Stadt Leverkusen

Vorhabenbezogener Bebauungsplan V 36/I

„Wiesdorf – westlich Heinrich-von-Stephan-Straße/nördliches Postgelände “
einschließlich Vorhaben- und Erschließungsplan (VEP)

**Stellungnahmen zur öffentlichen Auslegung
gem. § 3 (2) und § 4 (2) Baugesetzbuch (BauGB) sowie
Abwägungsvorschlag der Verwaltung mit Beschlussentwurf**

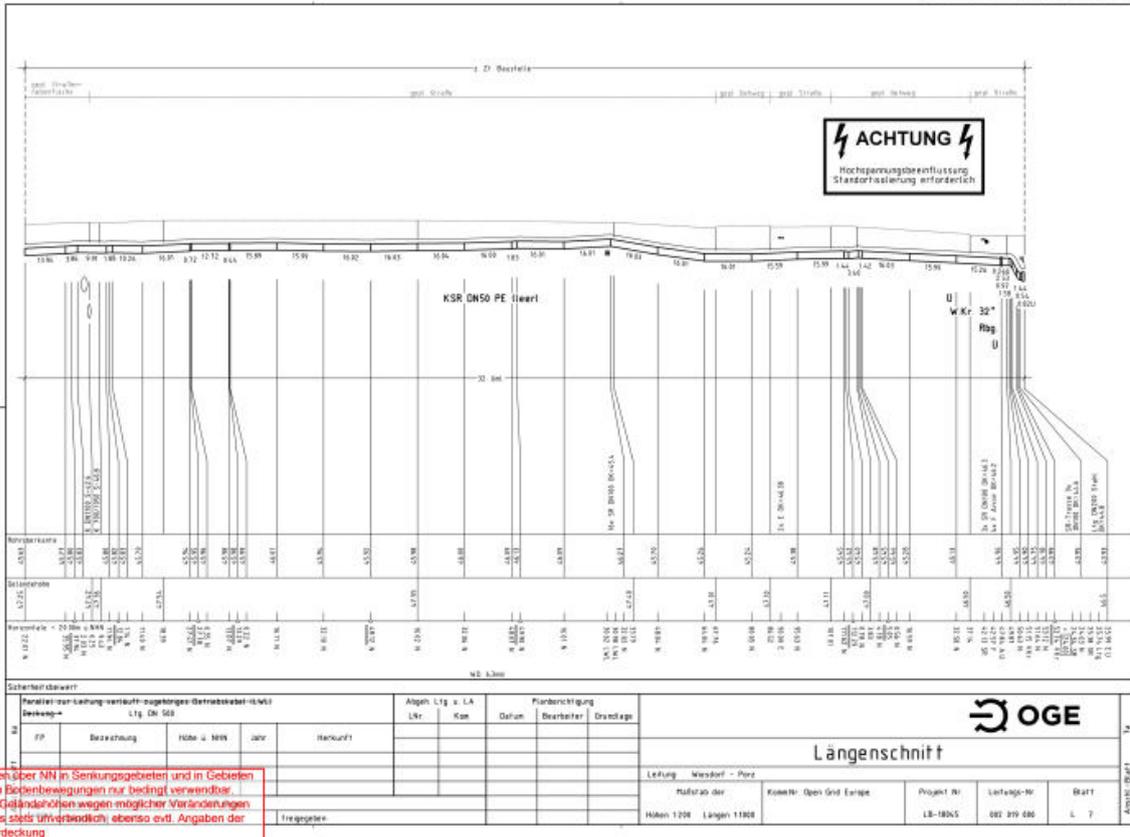
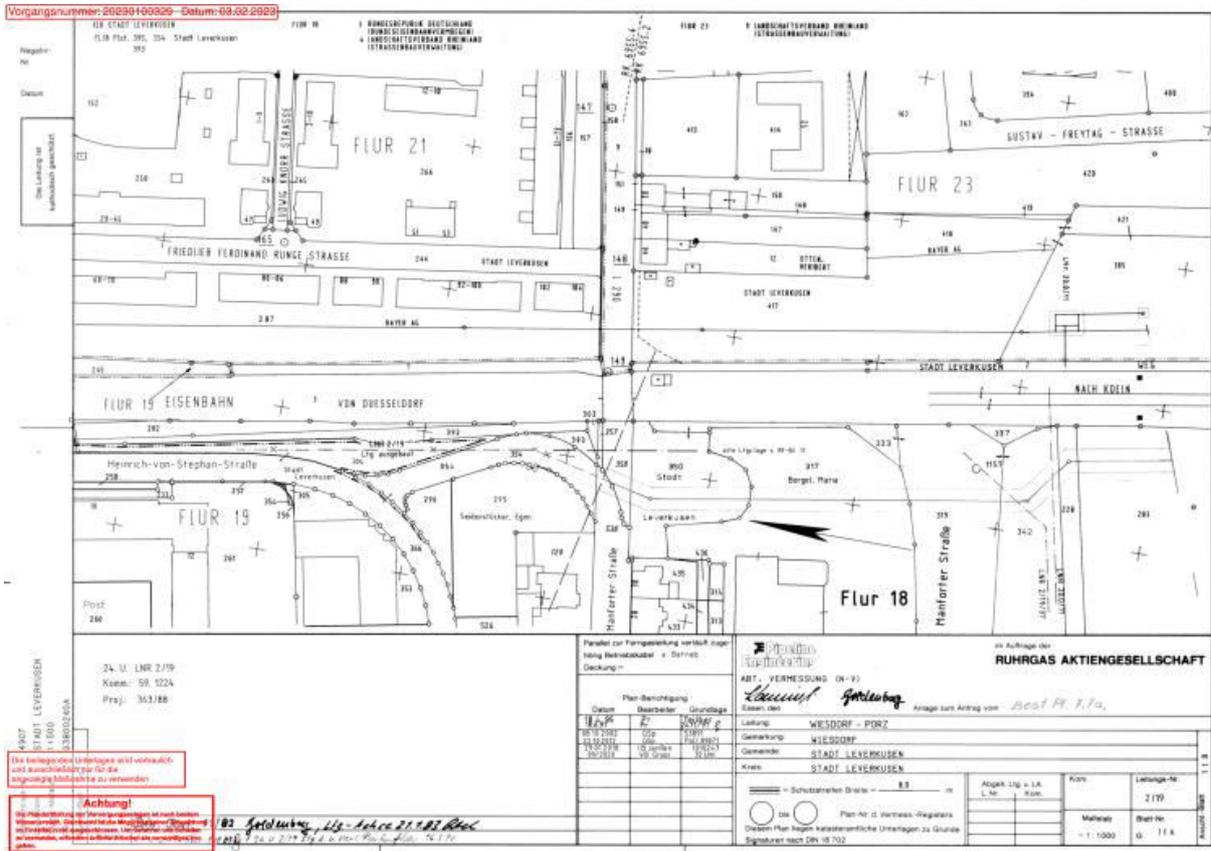
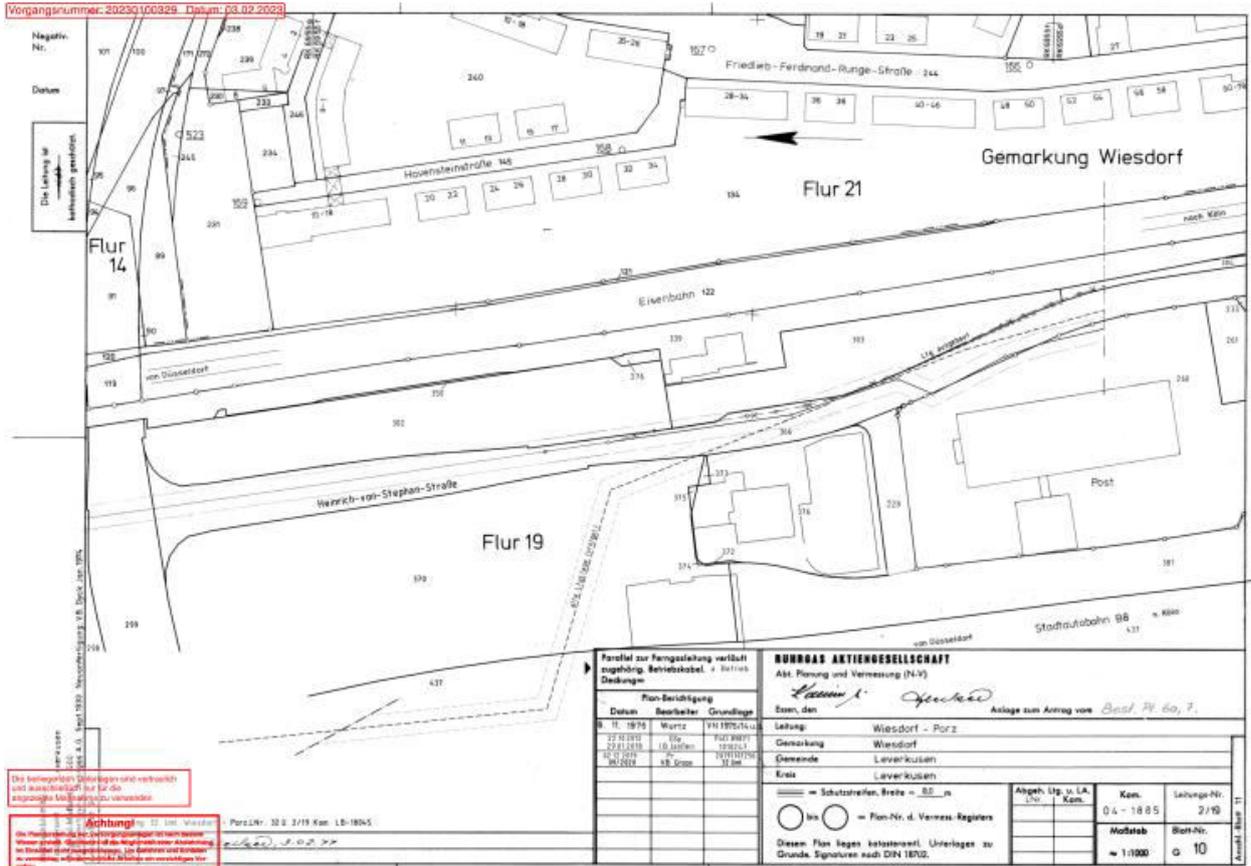
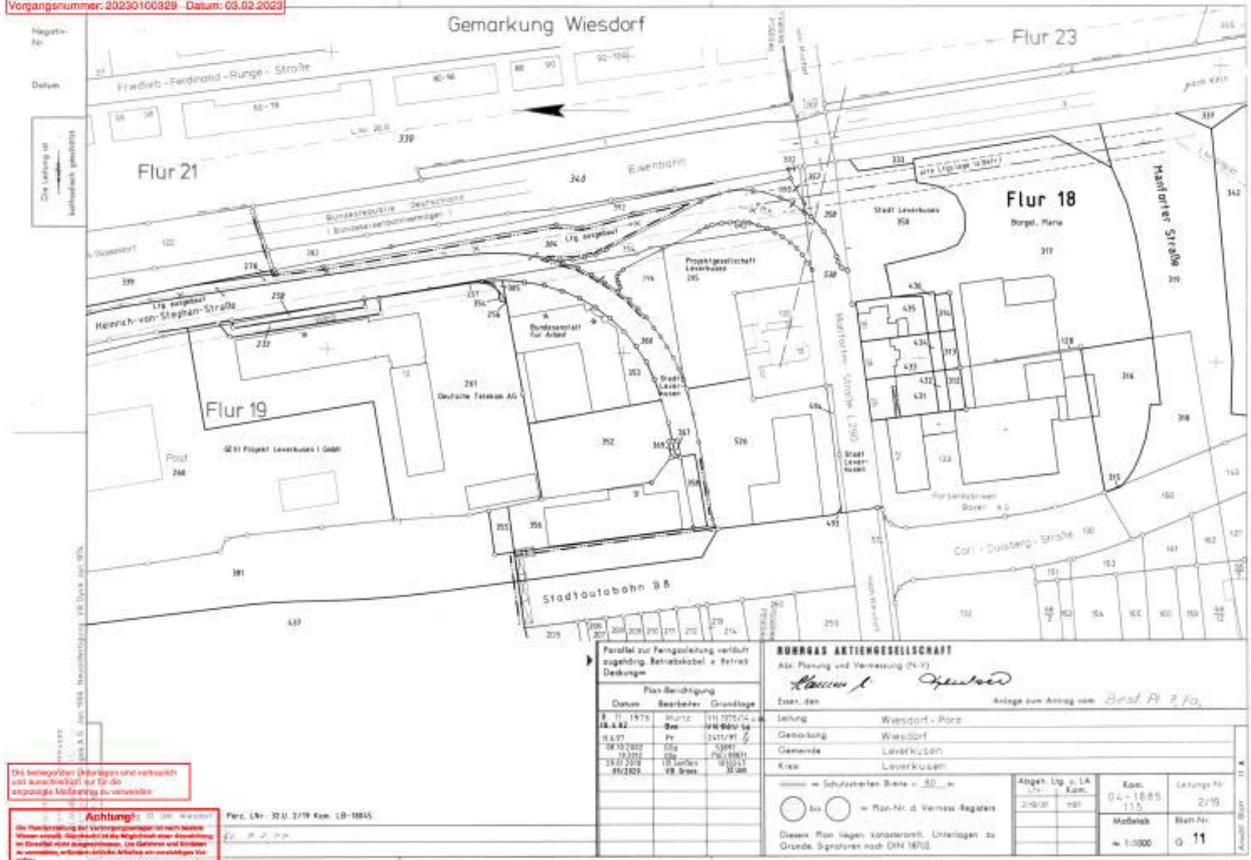
- 1) Die eingangs aufgeführte Ferngasleitung verläuft in einem 8 m breiten Schutzstreifen (4 m beiderseits der Leitungsachse) am Rande außerhalb des Geltungsbereiches des Vorhabenbezogenen Bebauungsplanes V 36/I „Wiesdorf – westlich Heinrich-von-Stephan-Straße/nördlich Postgelände“. Wir haben den Leitungsverlauf in den Entwurfsplan grafisch übernommen und entsprechend beschriftet.

Für eine exakte Übernahme des Leitungsverlaufes in die Plangrundlage des Vorhabenbezogenen Bebauungsplanes überlassen wir Ihnen die betreffenden Bestandsunterlagen. Die Darstellung der Ferngasleitung ist in den beigefügten Unterlagen nach bestem Wissen erfolgt. Gleichwohl ist die Möglichkeit einer Abweichung im Einzelfall nicht ausgeschlossen.

Der Anregung wird gefolgt. Der Leitungsverlauf der Ferngasleitung wird nachrichtlich im vorhabenbezogenen Bebauungsplan V 36/I dargestellt. Die Ferngasleitung samt Schutzstreifen verläuft innerhalb der festgesetzten Verkehrsfläche der Heinrich-von-Stephan-Straße.
